Autorité environnementale

Avis délibéré de l'Autorité environnementale sur la sécurisation de la RN 88 sur les communes d'Albi et Lescure-d'Albigeois (81)

n°Ae : 2017-76

Figure 2: profil du projet entre le garage Citroën et le giratoire de Gaillaguès. (source : dossier)

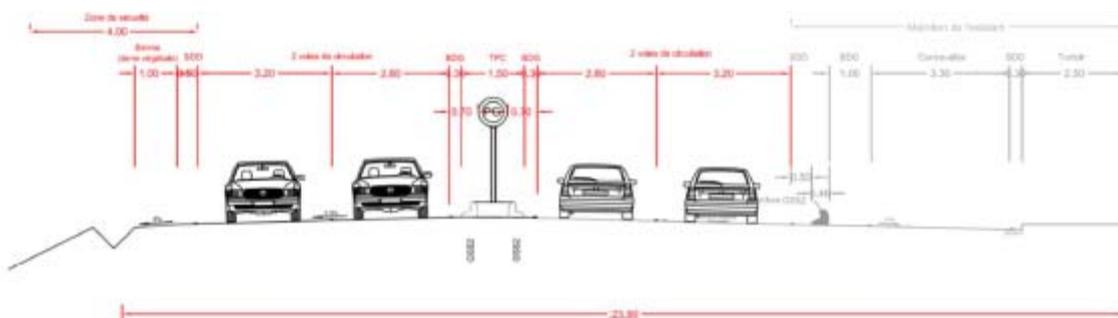
L'Ae recommande de compléter la présentation du projet par une description des contre-allées et pistes cyclables.
